PROJET ÉNERGIE SAGUENAY
RÉPONSES AUX QUESTIONS ET
COMMENTAIRES DU MELCC - DEUXIÈME
SÉRIE - COMPLEXE DE LIQUÉFACTION DE
GAZ NATUREL À SAGUENAY

GNL QUÉBEC INC.

PROJET N° : 161-00666-00
DATE : JANVIER 2020

Figure R2-1 Scénario de mise en place de l'usine protégeant le CE-03

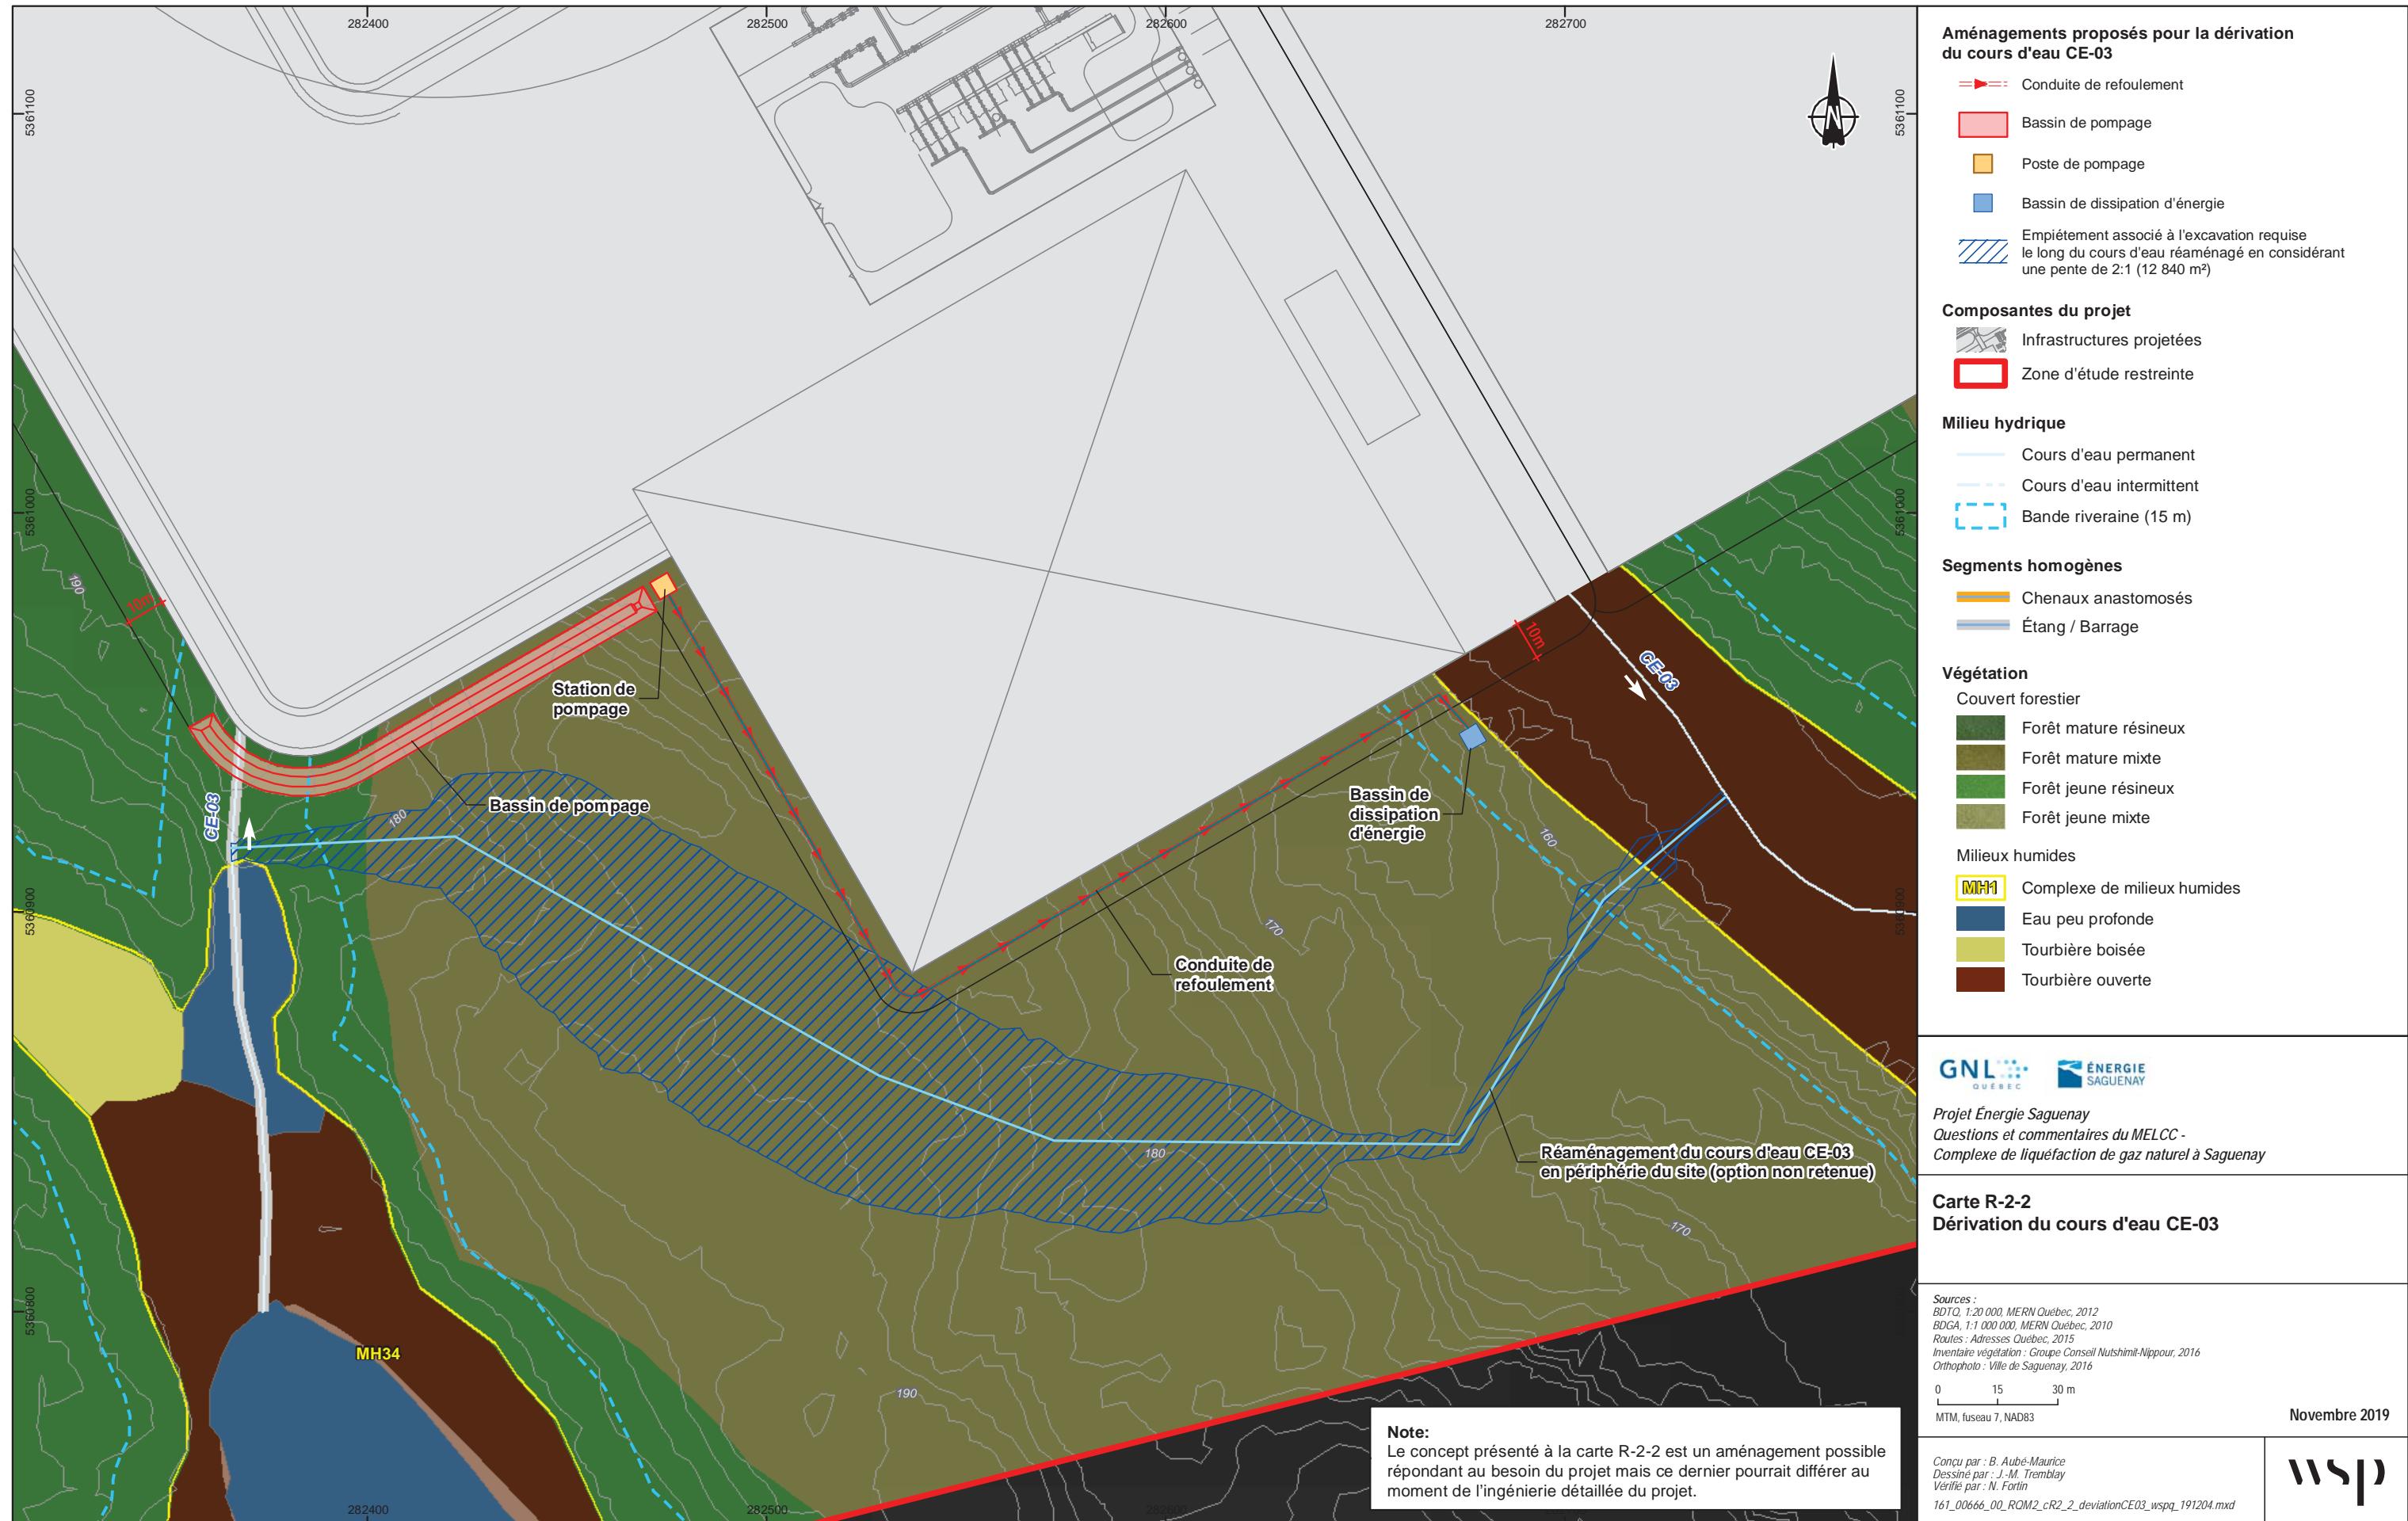
QC2 - 1	<p>En ce qui concerne la réponse à la question QC – 2, celle-ci est partielle dans la mesure où elle n'est pas appuyée, comme il avait été demandé, par des cartes présentant différents scénarios de configuration des équipements et dans quelle mesure chacun de ces scénarios affecte les milieux humides et hydriques. Le ministère de l'Environnement et de la Lutte contre les changements climatiques (MELCC) s'attend, notamment à ce qu'un scénario permettant d'éviter un impact sur le cours d'eau CE – 03 soit présenté et que l'initiateur explique en quoi un tel scénario ne peut être retenu.</p>
---------	---

Le scénario le plus « réaliste » a été modélisé en trois dimensions et présenté lors des premières phases de consultation du projet, réalisées avant le début des procédures d'évaluation d'impacts. Il est illustré à la figure R2-1. Avec l'information disponible aujourd'hui, on comprend que ce scénario causait tout de même un empiétement sur certains milieux humides.

C'est de cet exercice que le plan d'implantation actuel a été déterminé.

Annexe R-2-6
PLATEFORME DE TRANSBORDEMENT
SECTION B-B

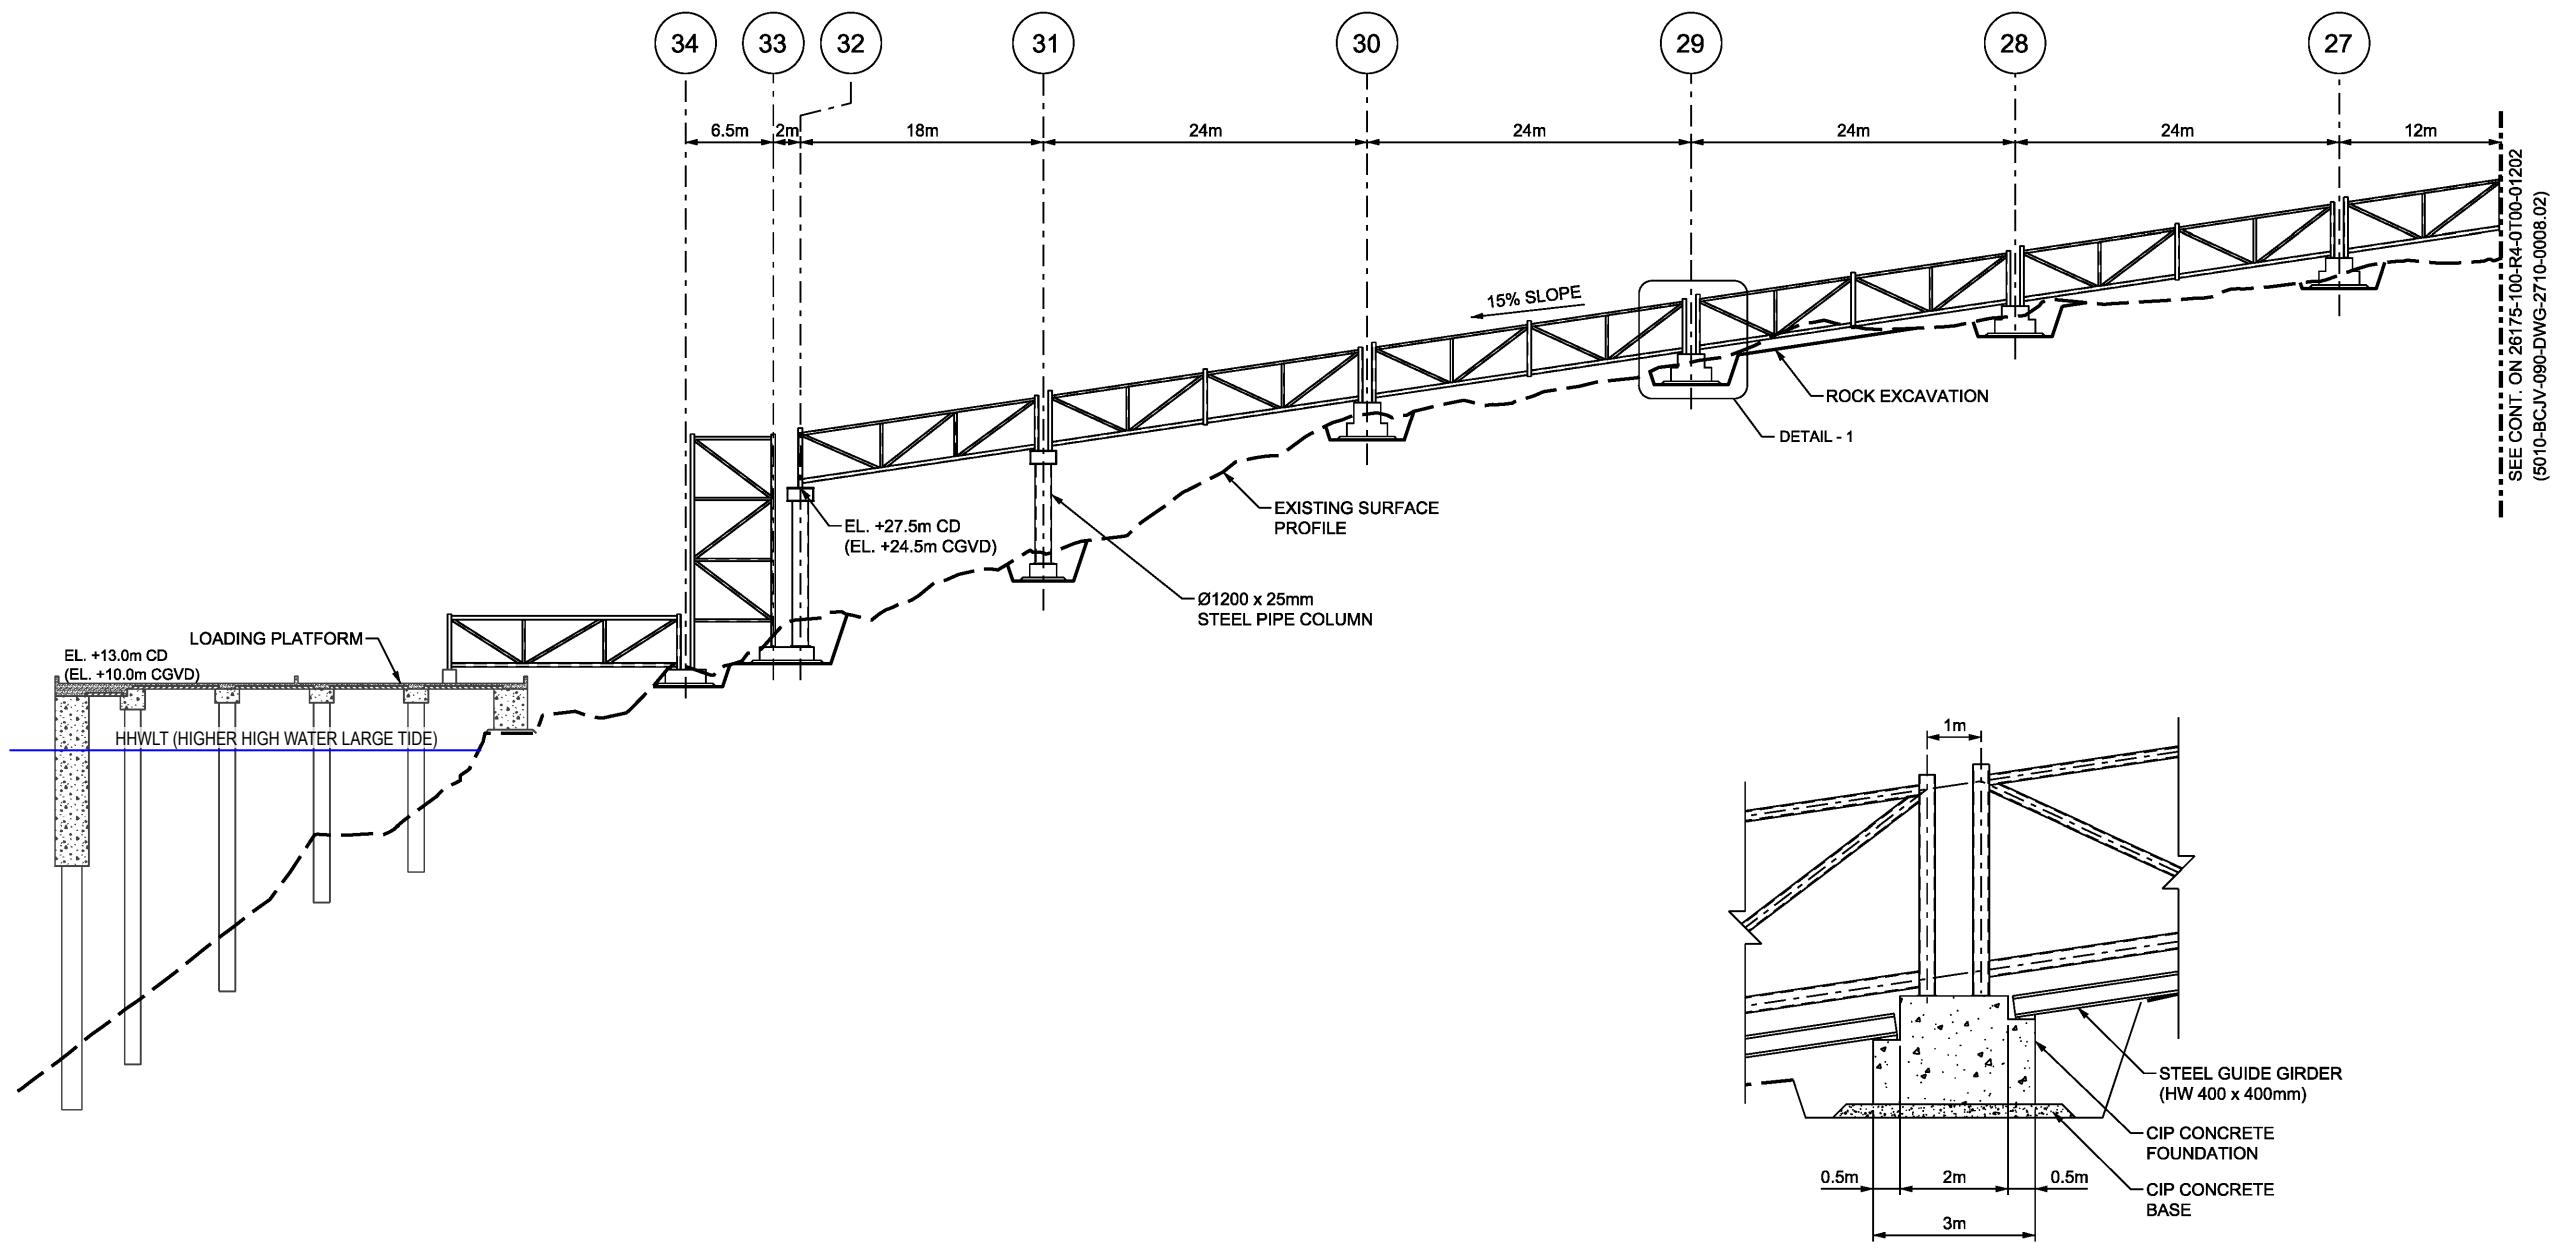
QC2 - 6	Les figures de l'annexe R – 16 ne montrent pas les limites de la rive de la rivière Saguenay comme il avait été demandé aux questions QC – 17 à QC – 21. L'initiateur doit fournir ces figures.
----------------	--

Sur les figures de l'annexe R-16 du document réponse à la première série de questions (WSP, 2019), il n'est pas toujours possible d'y illustrer la berge, car plusieurs infrastructures sont entièrement en milieu marin (ducs-d'Albe, plate-forme de transbordement, etc.). Les figures où il est possible d'illustrer la berge (PMSGM) sont présentées à l'annexe R2-6. La figure R-17 du document réponse à la première série de questions présente les limites de la rive (LHE) et la limite de la rive de 15 m, ainsi que les diverses infrastructures maritimes du projet.
